## TENDER ADDENDUM

**NCC – RESIDENCE FRONT ENTRANCE  
REHABILITATION**  
NCC tender file # LW031  
June 17, 2016  
ADDENDUM NO : 5

Sketch of walk-in cooler #2 to be demolished.

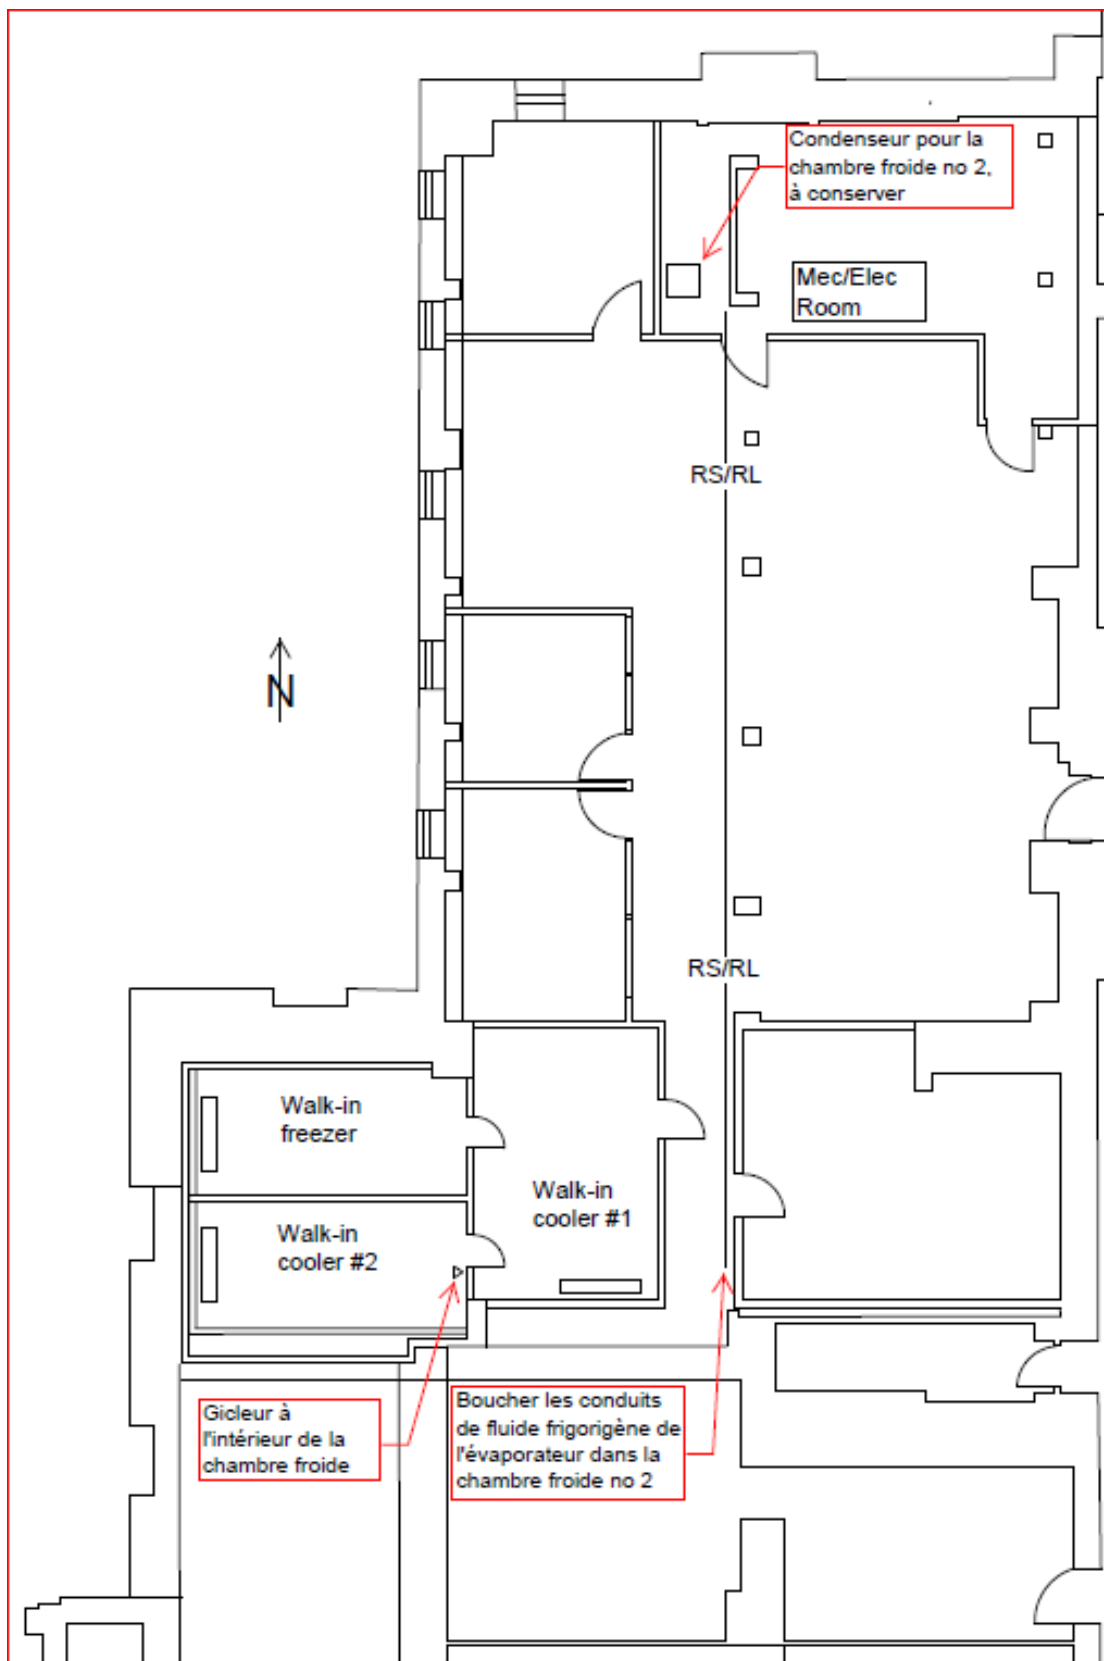
Q2: We require the following information to completely price item 3.4 Demolish Walk-in Cooler

- a) Size of room (width, length, height)
- b) Size of compressor and evaporator
- c) Quantity of refrigerant to be recovered
- d) Location of sprinkler heads, branches and main
- e) Any mechanical ductwork that may interfere

- with demolition process  
f) Electrical drawings

- a) *The approximate size of walk-in cooler #2 to be partly demolished is 2.72m wide x 4.67m long x 2.08m high.*
- b) *The compressor/evaporator for walk-in cooler #2 is +/- 3HP.*
- c) *The quantity of refrigerant to be recovered is less than 10 lbs.*
- d) *There is one sprinkler head located inside walk-in cooler #2. As seen at the job showing there are sprinkler heads, sprinkler branches and mains located to the south and above walk-in cooler #1.*
- e) *Apart from what was seen at the job showing, there are no known mechanical ductwork near walk-in cooler #2 that may interfere with the demolition process.*
- f) *Power for walk-in cooler #2 is fed from the Mechanical/Electrical Room at the north end of the building.*

1. *The refrigerant lines for walk-in cooler #2 shall be demolished, from the evaporator up to the corridor in front of walk-in cooler #1 where they shall be capped.*
2. *Keep the condenser for walk-in cooler #2 that is located inside the mechanical/electrical room.*
3. *See attached sketch.*
